改善箇所説明図

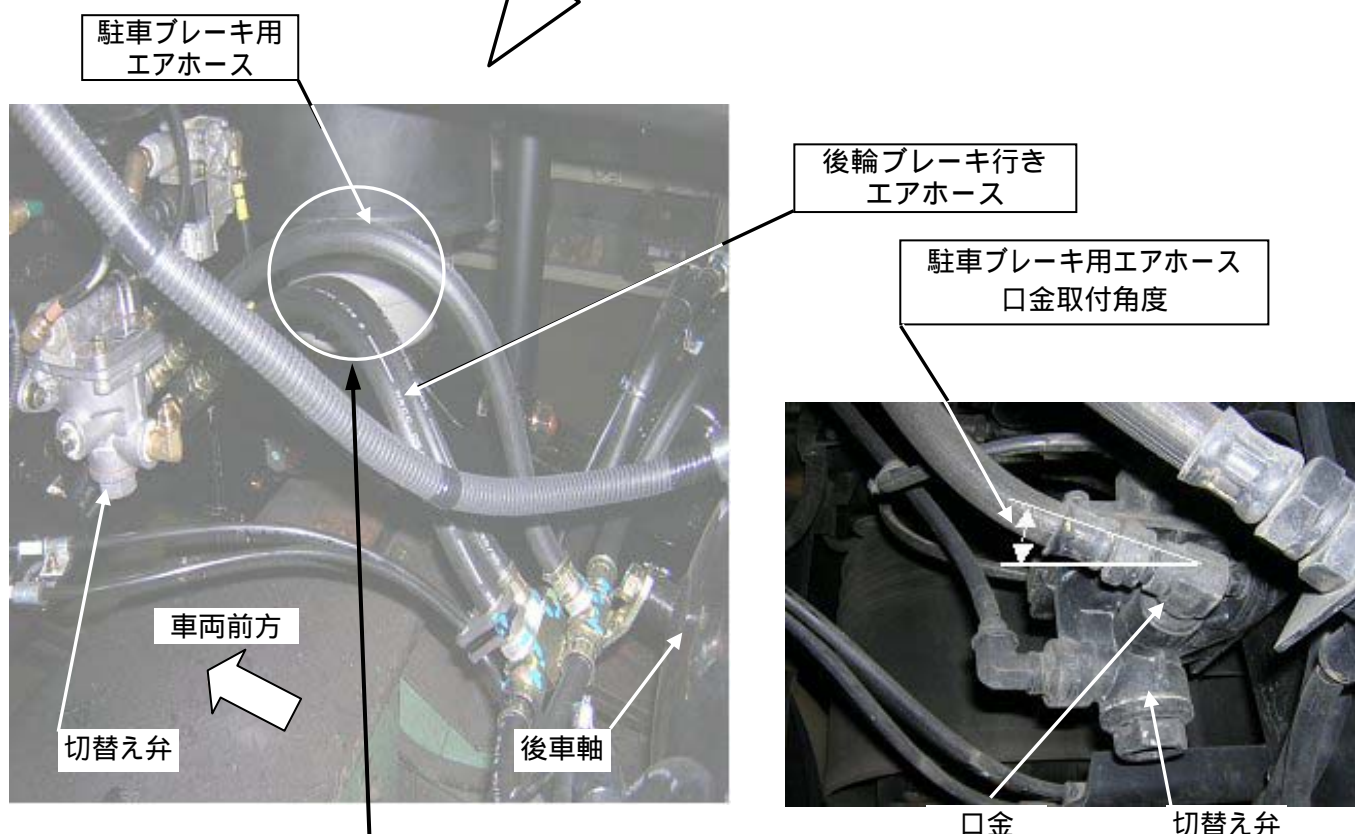
基準不適合箇所

駐車ブレーキ用エアホースの切替え弁取付部の口金の角度が不適切なため、車体のバウンド時に後輪ブレーキ用エアホースと駐車ブレーキ用エアホースが干渉するものがある。そのため、そのままの状態で使用を続けると、走行時の振動等で当該ホース同士がこすれて摩耗し、最悪の場合、ホースに穴が開いてエアが洩れ、制動力が不足する、又は駐車ブレーキが解除できなくなるおそれがある。

改善の内容

全車両、当該口金の角度を修正し、両ホースの隙間を確保する。

なお、エアホースに損傷があるものは新品と交換する。
